VÁŠ DOPIS ZN.:
ZE DNE: 31.05.2024
NAŠE ZNAČKA (č. j.): KUKHK-21101/DS/2024

Vyjádření k projektové dokumentaci pro společné stavební řízení pro akci: III/2864 a III/2861 Těšín - Radim - kř. s I/16 Na Špici – II. etapa, 1. a 3. část (část intavilánu obce Dřevěnice)

část 1.

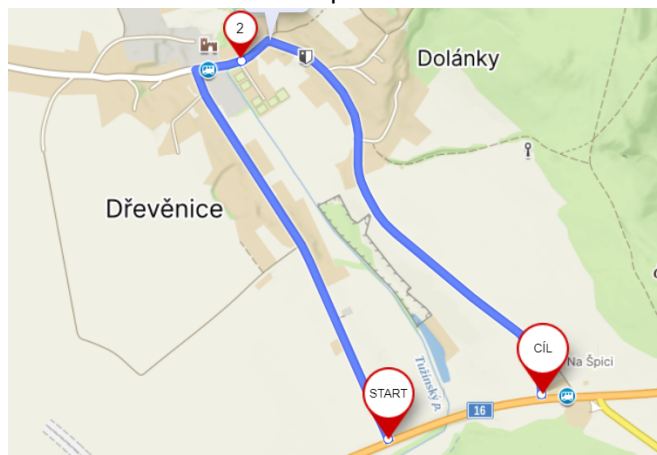
S ohledem na zachování dopravní obslužnosti obce Dřevěnice navrhujeme objízdnou trasu VLAD takto:

Na silnici III/2863, po níž by měla vést objízdna trasa VLAD, požadujeme zřízení výhyben tak, aby byl možný průjezd autobusů. Zároveň požadujeme ponechání průjezdu na křižovatce silnic III/2863 a III/2861.

část 3.

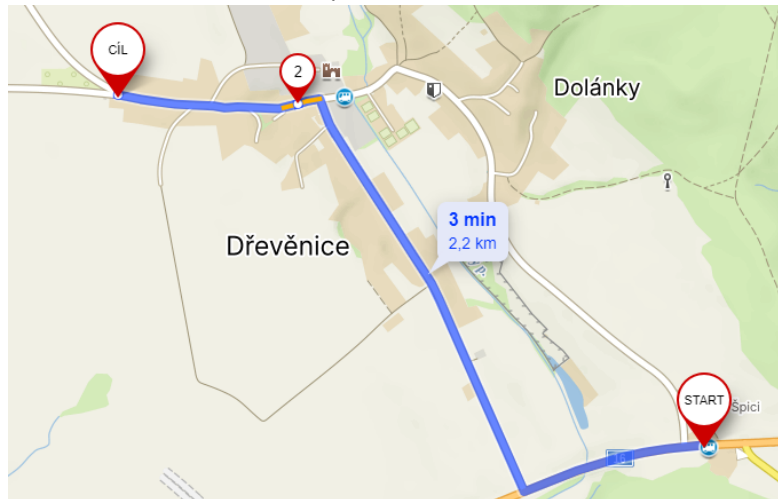
S ohledem na zachování dopravní obslužnosti obce Dřevěnice navrhujeme objízdnu trasu VLAD takto:

Na silnici III/2863, po níž by měla vést objízdna trasa VLAD, požadujeme zřízení výhyben tak, aby byl možný průjezd autobusů. Zároveň požadujeme ponechání průjezdu na křižovatce silnic III/2863 a III/2861.

Změna v obsluze zastávek: zastávka Dřevěnice bude přemístěna za křižovatku silnic III/2863 a III/2861. Konkrétní místo pro přesun zastávky bude zvoleno s ohledem na zachování bezpečnosti provozu.
